Projet de réalisation d'une voie
ferroviaire contournant le centre-ville de
Lac-Mégantic

6211-14-011

BAPE2 – 2^e partie – Rectifications

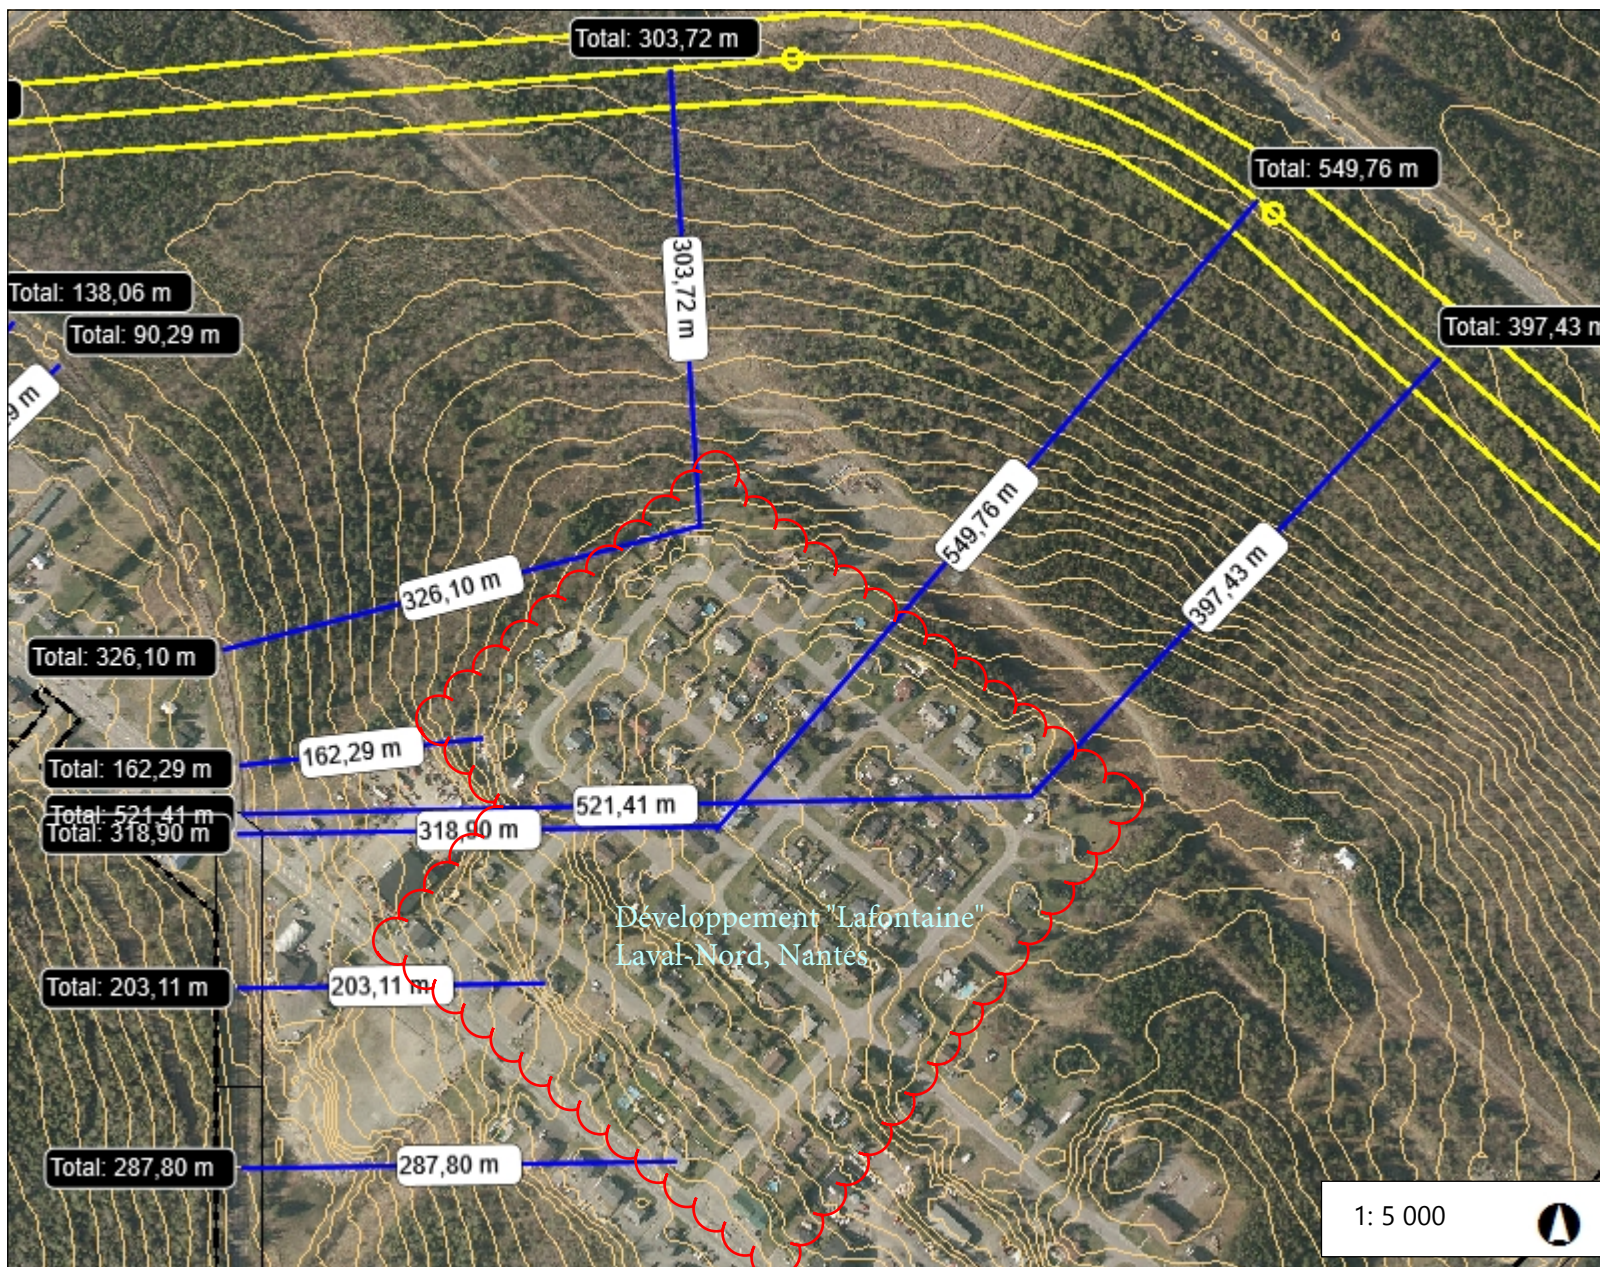
Affirmation : « et puis on demande qu'ils passent du long de la tracée de la 161 pour éviter une maison à la place de cinq, c'est ça qu'on a... qu'on demande » Réf. DT4, p.67, 8-9

Rectification : L'option 2Ci au nord de la route 161 aura un impact sur 3 propriétaires supplémentaires. Deux (2) propriétés avec résidences construites et aménagements et une (1) propriété avec une construction d'entreposage.

L'option retenue, Variante 2, ne rencontre pas de résidence construite pour le même segment au sud de la route 161.

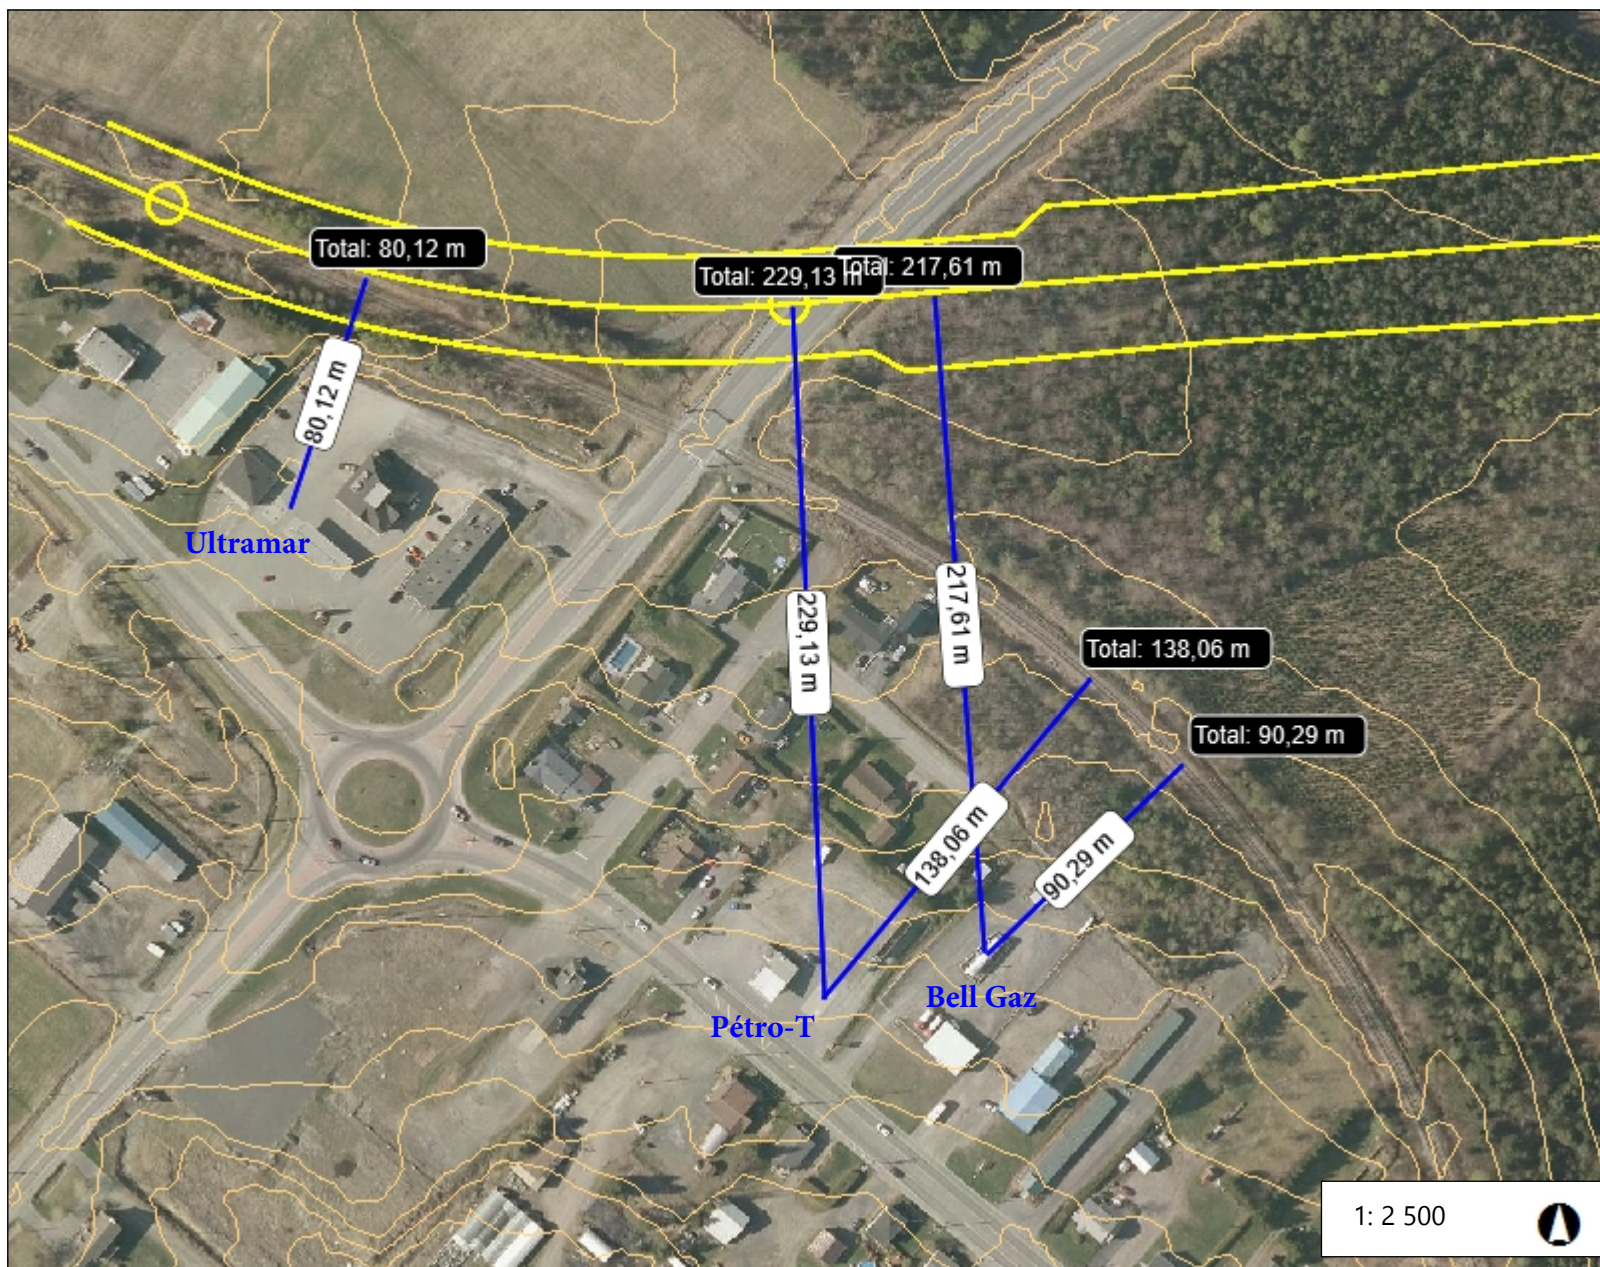
Affirmation : « Il y a un gros développement à Laval-Nord qui est situé... en tout cas, ça passe à 200 mètres et moins de là, avec une grosse courbe juste au-dessus, avec des gros réservoirs de propane entre les deux et deux stations-service... » Réf. DT4, p.28, 11-13

1. Par rapport au développement « Lafontaine » de Laval-Nord à Nantes : (Annexe 1)
 - La courbe du tracé retenu, Variante 2, est de 4° et contourne le périmètre du développement « Lafontaine » du secteur Laval-Nord de Nantes par 300m à 400m au nord et est de 10m à 20m plus bas en dénivellation.
 - Le tracé existant est de 160m à 290m au sud des résidences du développement.
 - La moyenne géographique du développement est à 320m de la voie existante et est à 550m du tracé retenu – Variante 2.
2. Par rapport au réservoir de propane de Bell Gaz : (Annexe 2)
 - La distance entre la voie ferrée existante et le réservoir passe de 90m à 215m avec le tracé retenu – Variante 2.
3. Par rapport aux stations-services : (Annexe 2)
 - Ultramar demeure inchangé à 80m.
 - Pétro-T passe de 140m à 230m avec la nouvelle voie - Variante 2.
